Ministerio
de Energía y Minas

Dirección General de Asuntos Ambientales de
Hidrocarburos
Dirección de Evaluación Ambiental de Hidrocarburos

INFORME FINAL DE EVALUACIÓN N° 047-2021-MINEM- DGAAH/DEAH

Asunto : Informe Final de Evaluación del "*Plan de Rehabilitación del Sitio Impactado S0115 (Sitio 11)*" presentado por PROFONANPE

Gráfico N° 5 **Ubicación de evaluaciones en campo y** **sección hidrogeológica del Sitio S0115 (Sitio 11)**

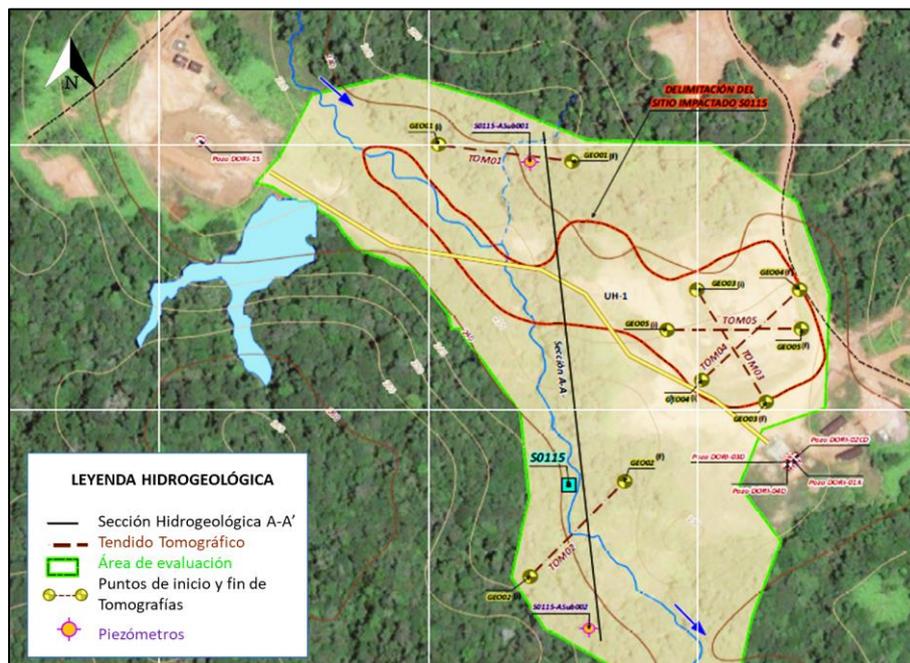
De acuerdo a lo expuesto en la Observación N° 02, el MINAM solicitó que se indique la presencia de acuíferos y sus características hidrogeológicas, y mediante Informe N° 00041-2020-MINAM/VMGA/DGCA precisó que la evaluación hidrogeológica se debe basar en información primaria (propia del Sitio S0115), lo cual resulta relevante para las acciones posteriores de remediación. Al respecto, de la revisión de la información presentada por PROFONANPE y de la información obrante en el Expediente se verifica lo siguiente:

- Se presentó el ítem 2.2.2 -"Hidrogeología"- del PR del Sitio S0115 modificado, en el cual se indicó que se descarta la presencia de niveles freáticos en los primeros 30 metros de profundidad del Sitio S0115, conforme se advierte de las evaluaciones realizadas en campo, tales como: las cinco (5) secciones tomográficas y los dos (2) piezómetros instalados, cuyas ubicaciones se muestran en la siguiente imagen:

En ese sentido, se evidencia que de las evaluaciones realizadas en el Sitio S0115 (sondeos de suelo, calicatas, perforaciones, tomografía eléctrica) no se detectó la presencia de acuíferos en los 30 primeros metros evaluados y la Autoridad Nacional del Agua (autoridad ambiental competente en materia de aguas subterráneas) se pronunció favorablemente respecto del ítem 2.2.2 –“Hidrogeología” modificado del PR del Sitio S0115; por lo que, **en atención a los argumentos técnicos expuestos se concluye que no se acoge la Observación N° 2 formulada por el MINAM al PR del Sitio S0115.**
